MEMOIRE EN REPONSE
AUX OBSERVATIONS DE L'ENQUETE PUBLIQUE
PREALABLE A L'AUTORISATION D'EXPLOITER
UNE CARRIERE DE SABLES ET GRAVIERS
SUR LA COMMUNE DE VILLENEUVE-LA-GUYARD

Enquête publique
Du 28 novembre 2016 au 06 janvier 2017

(Arrêté préfectoral N° PREF-DCPP-SE-2016-576 du 03 novembre 2016)

Extrait du plan cadastral du projet (figure 4 du Tome 1)

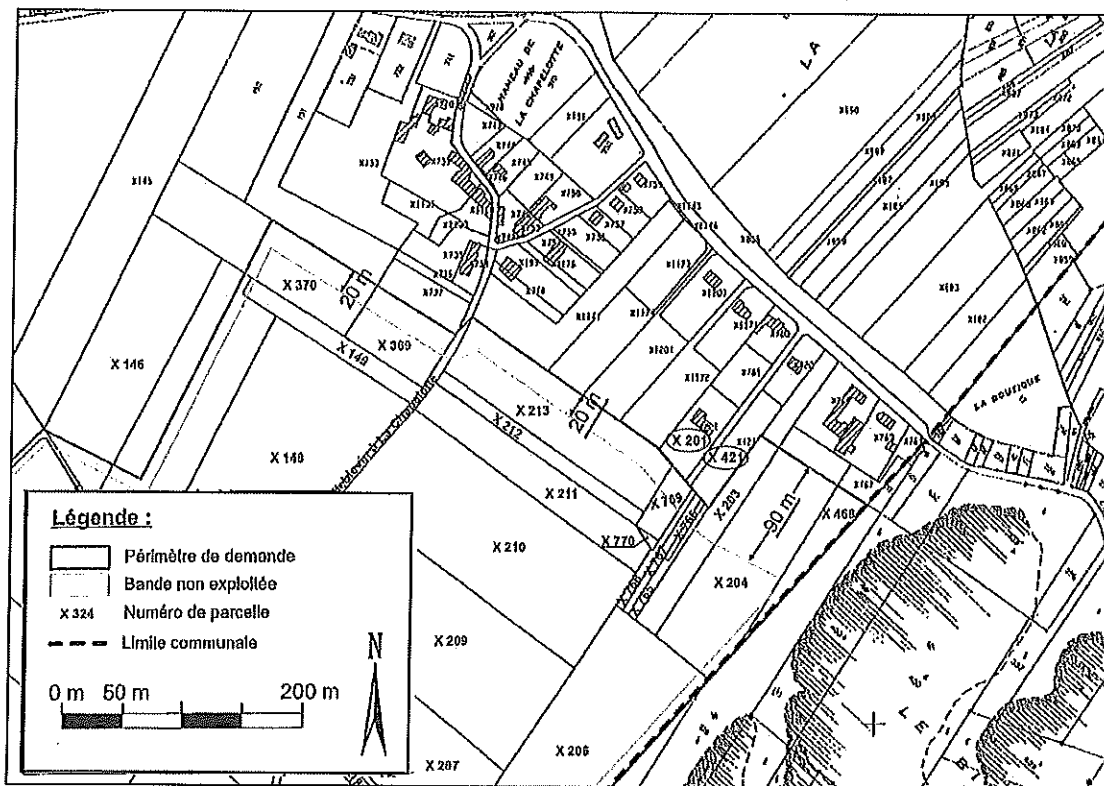
- Observation de Monsieur Jean-Louis Tardy (Hameau de la Chapelotte à Villeneuve-la-Guyard), relative à la distance du front d'exploitation de ses parcelles situées au nord du projet.

- Observation de Monsieur Giovanni Quéroli (Hameau de la Chapelotte à Villeneuve-la-Guyard), relative à la distance du front d'exploitation de son terrain situé au nord du projet et à la stabilité du terrain et des bâtiments.

La localisation des terrains de messieurs Quéroli et Tardy ainsi que les distances de la

zone d'exploitation figurent sur le plan ci-dessous.

La limite du périmètre exploitable, et donc du front d'exploitation en lui-même, est située à 20 m de la limite sud de la parcelle X 420 appartenant à Monsieur Tardy.

En effet, le délaissé réglementaire de 10 m a été porté à 20 m dans la partie Nord du projet et 90 m dans la partie Nord-Est.

Le front d'exploitation étant de 45° et la profondeur maximale de 6 à 7 m environ, il n'y a pas de risque de perturbation ou de stabilité sur les terrains de Monsieur Tardy qui puissent être liés au projet.

La limite du périmètre exploitable, et donc du front d'exploitation en lui-même, est située à 20 m de la limite sud de la parcelle X 201 appartenant à Monsieur Quéroli.

En effet, le délaissé réglementaire de 10 m a été porté à 20 m dans la partie Nord du projet et 90 m dans la partie Nord-Est.

Concernant les craintes de Monsieur Quéroli relatives aux vibrations et à la stabilité de ses terrains qui pourraient être liés au projet, nous pouvons rappeler que le front d'exploitation est de 45° et la profondeur maximale de 6 à 7 m environ.
